**AVIS RELATIF À LA PROTECTION
CONTRE LES EVENTUELS EFFETS NOCIFS ET NUISANCES
PROVOQUÉS PAR LES RAYONNEMENTS NON IONISANTS
GÉNÉRÉS PAR DES ANTENNES ÉMETTRICES STATIONNAIRES**

Commune : GEDINNE - Exploitant : TELENET GROUP

Référence exploitant : NR1069C

Rapport n° 4332 / 2024

Figure 1 : Vue en plan des lieux de séjour et des points de contrôle

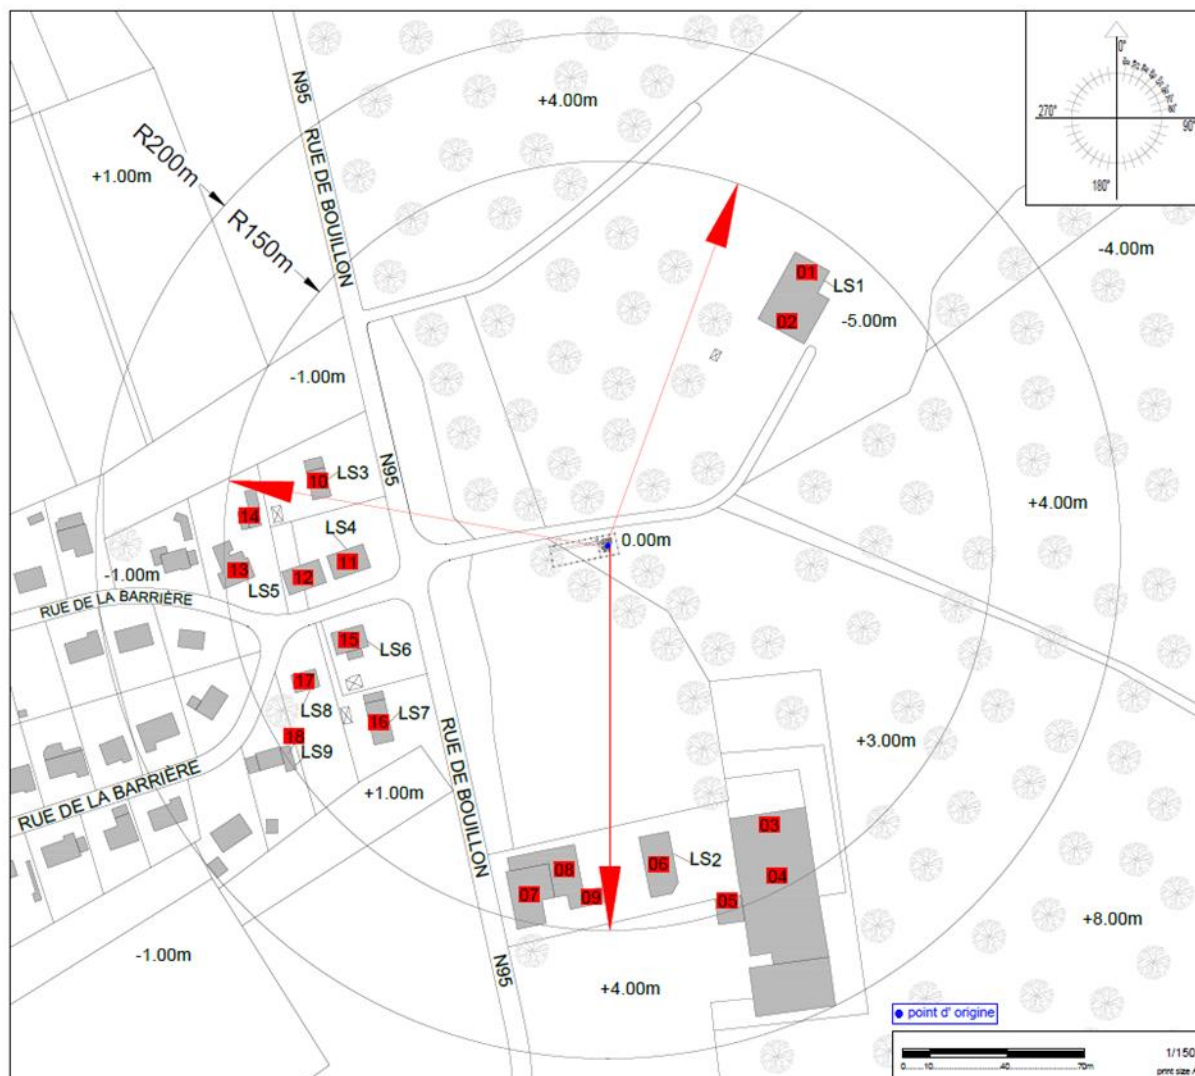
- le numéro du point de contrôle repris sur un des plans de la figure 1;
- le numéro du LS dans lequel se trouve le point de contrôle de la 1^{ère} colonne ;
- l'atténuation d'obstacle prise en compte pour le calcul de l'indice d'exposition dans le LS ;
- le résultat du calcul de l'indice d'exposition.

N° point de contrôle	LS	Atténuation (dB)	Indice d'exposition relatif à la limite par installation IE_i
12	LS4	3,0	0,243
8	LS2	3,0	0,236
6	LS2	3,0	0,236
9	LS2	3,0	0,207
7	LS2	3,0	0,201
11	LS4	3,0	0,200
14	LS5	3,0	0,197
13	LS5	3,0	0,188
5	LS2	3,0	0,164
3	LS2	3,0	0,156
10	LS3	3,0	0,145
17	LS8	3,0	0,143
4	LS2	3,0	0,135
1	LS1	3,0	0,129
18	LS9	3,0	0,115
15	LS6	3,0	0,106
16	LS7	3,0	0,105
2	LS1	3,0	0,056

En ce qui concerne les antennes de l'installation mentionnées dans le tableau 1, la distance maximale à laquelle la limite pourrait être atteinte, à l'extérieur, est égale à 92,7 m. S'il n'y a pas de LS à une distance inférieure, les antennes respectent forcément la limite d'immission.

Dans le cas des LS situés à l'intérieur des bâtiments, une atténuation d'obstacle est prise en compte et il en résulte que la distance maximale à laquelle la limite pourrait être atteinte se réduit à 65,6 m.
